监 理 通 知 单

工程名称：宿迁钛翼科技 2.35MW 分布式电站项目

编号：TYGF—0015

事由：关于施工质量相关事宜

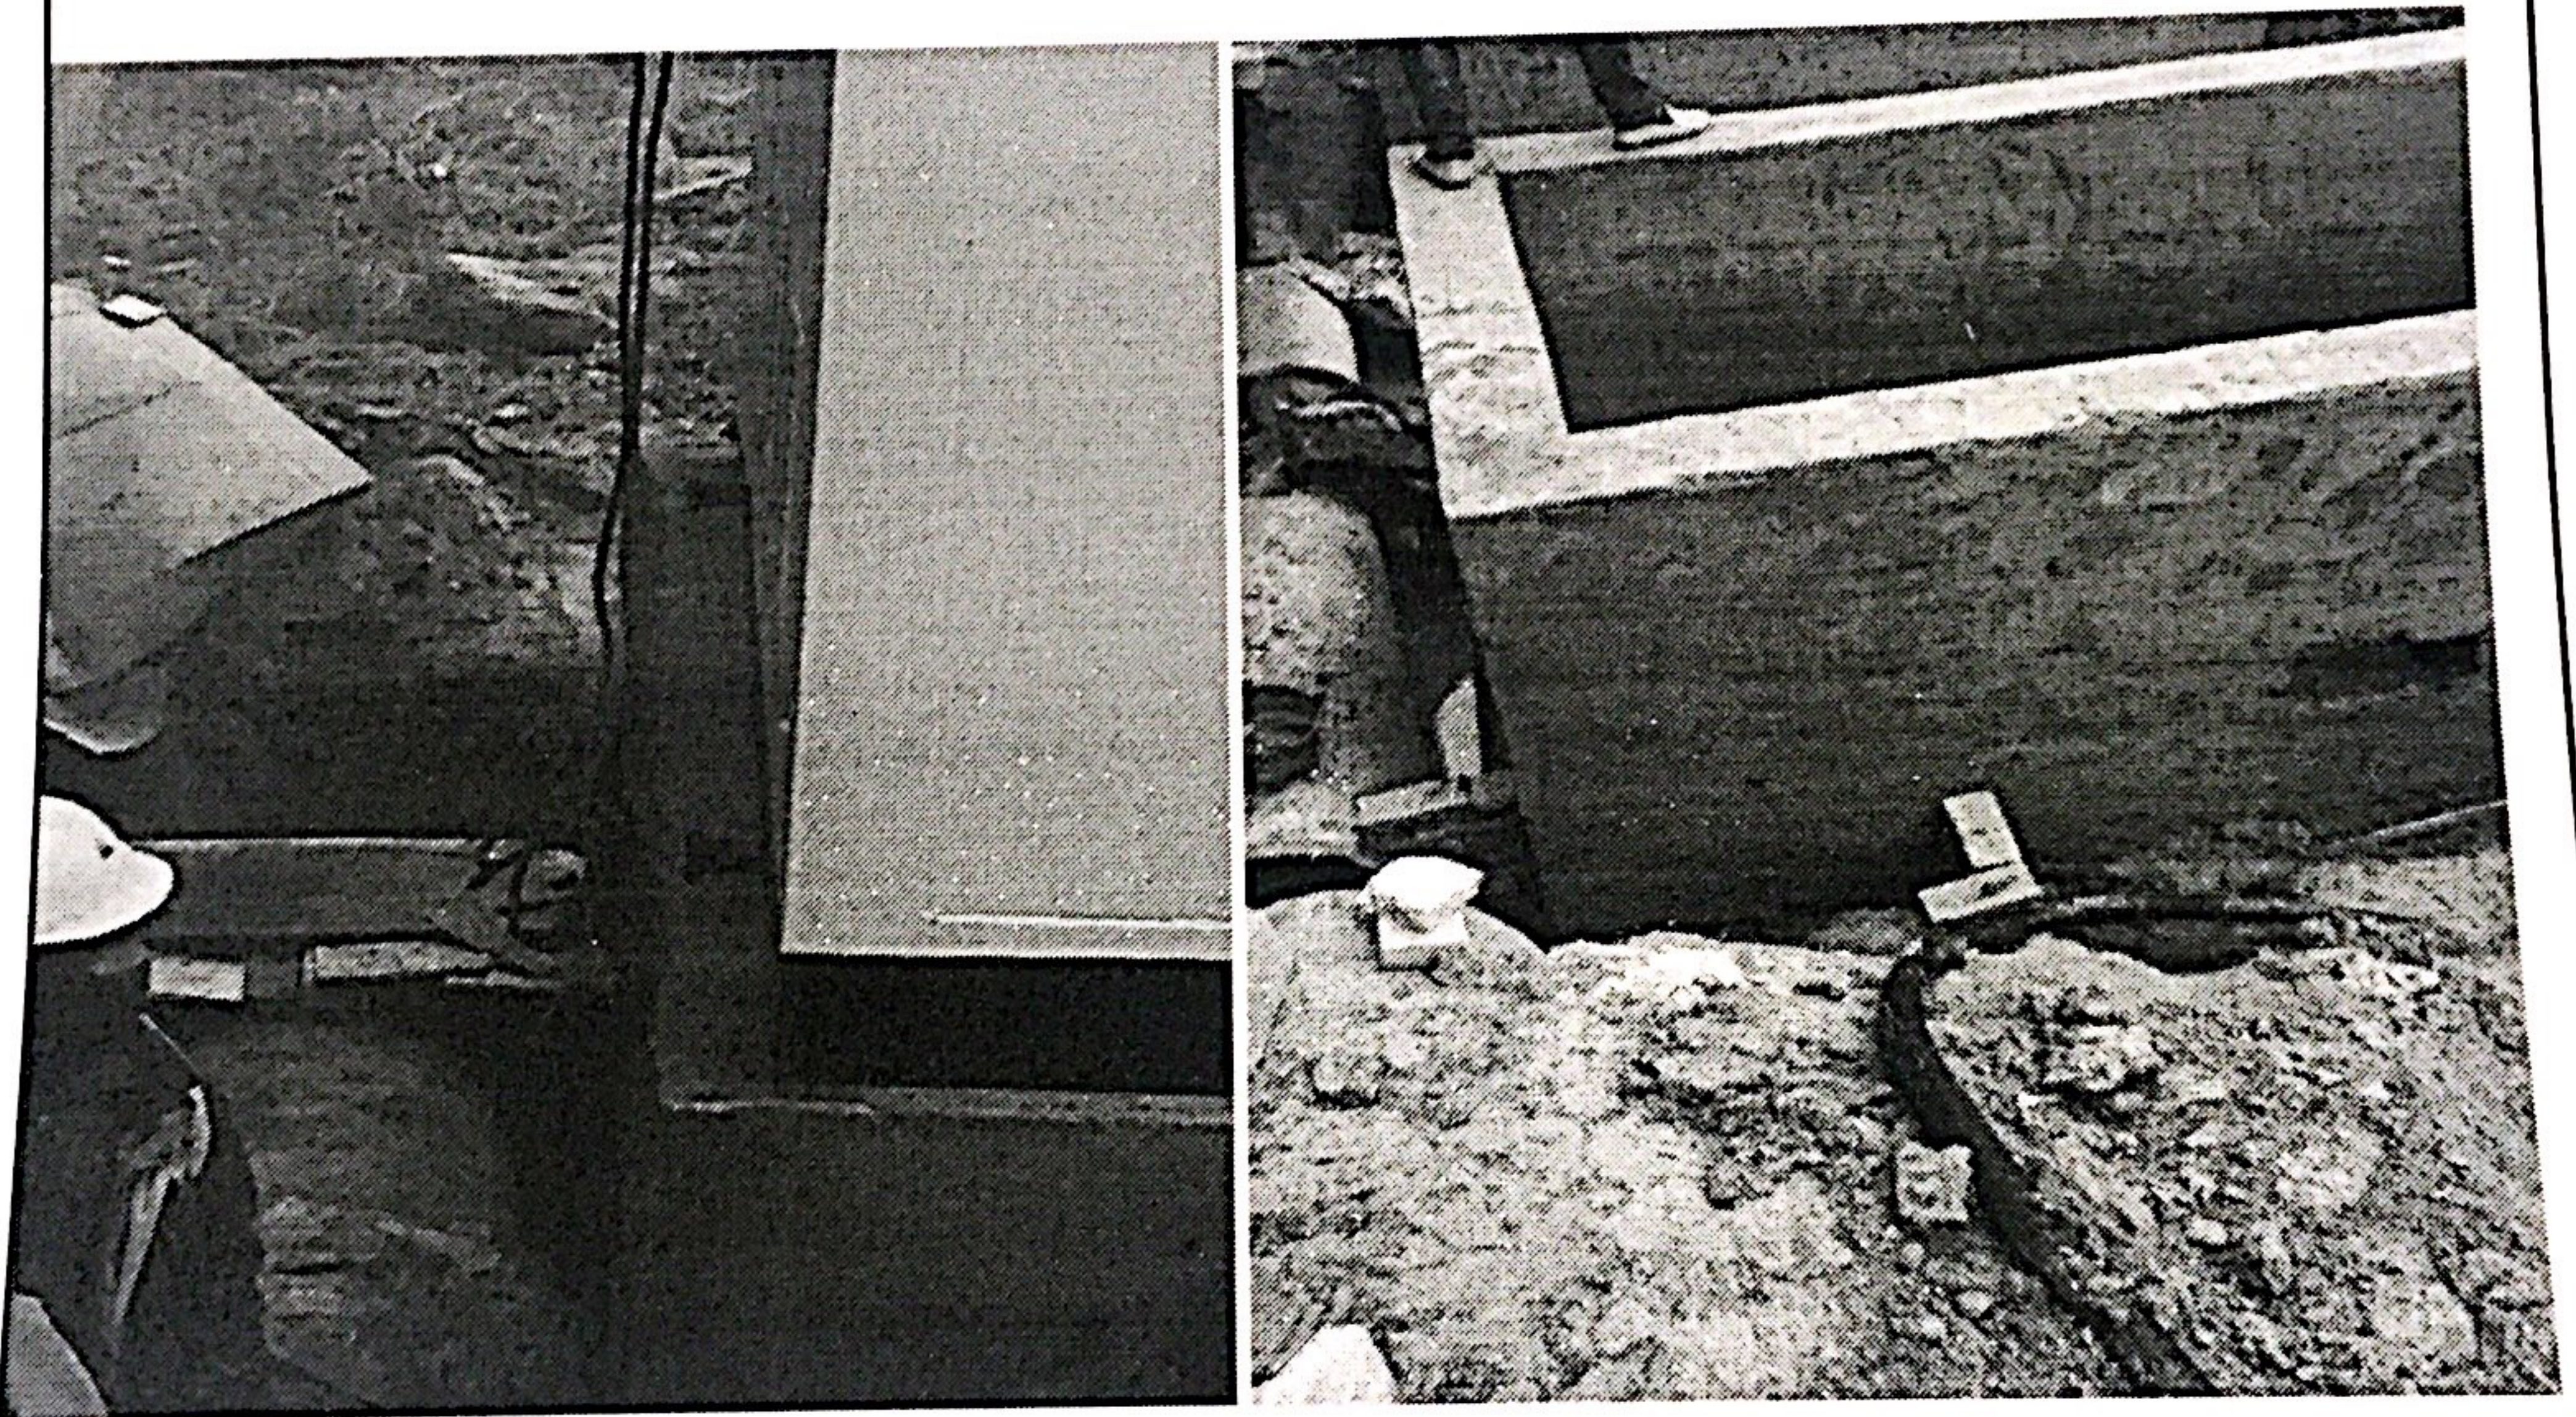
内容：经监理现场例行检查，发现 2#厂房南侧箱变基础外观不符合设计要求。
为确保施工质量和进度达到预期目标，现要求你单位立即整改。否则由此造成的一切后果，由你单位自行承担。
